Verslag 20.1685-10

Renovatie achtergevel en hoofddak
Priorijlaan 26
8434 Westende (BE)
Nummer: 20.1685-10
Datum: 22 maart 2024 14:00

Doorboringen traphal V9

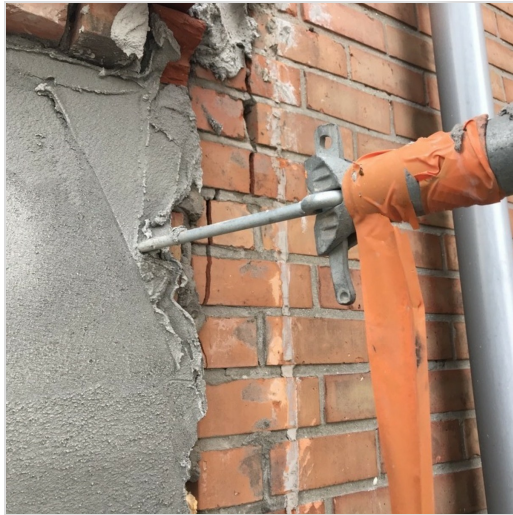
App. 903:
Melding 04.12.23: 3 doorboringen.
Nodige maatregelen te nemen. Verder op te volgen.

✘ Dekstenen t.h.v.
inpanidige terrassen V7
tot V9 [9.2]

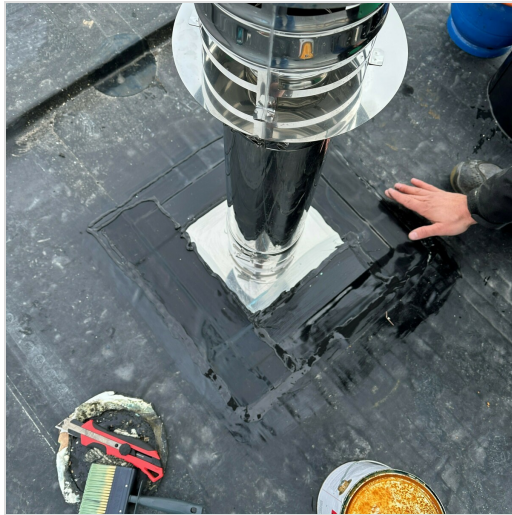
Deksteen loopt door t.h.v. de dwarse tussenmuur.
Nodige opgelijmde kussens te voorzien.

✗ Voorlopige waterafvoer dak [10.2]

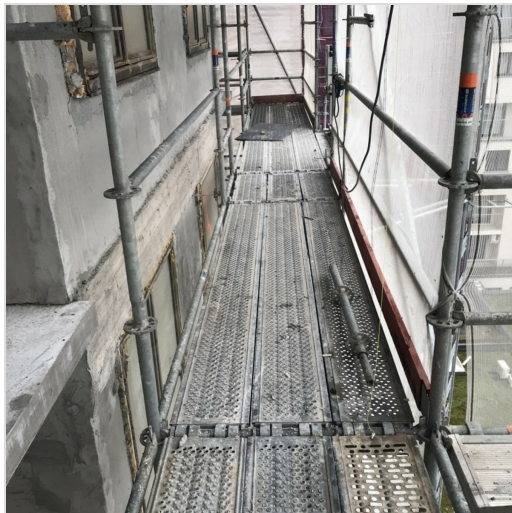
Aan te passen. Gevel wordt momenteel te zwaar belast. Mogelijke vochtschade.
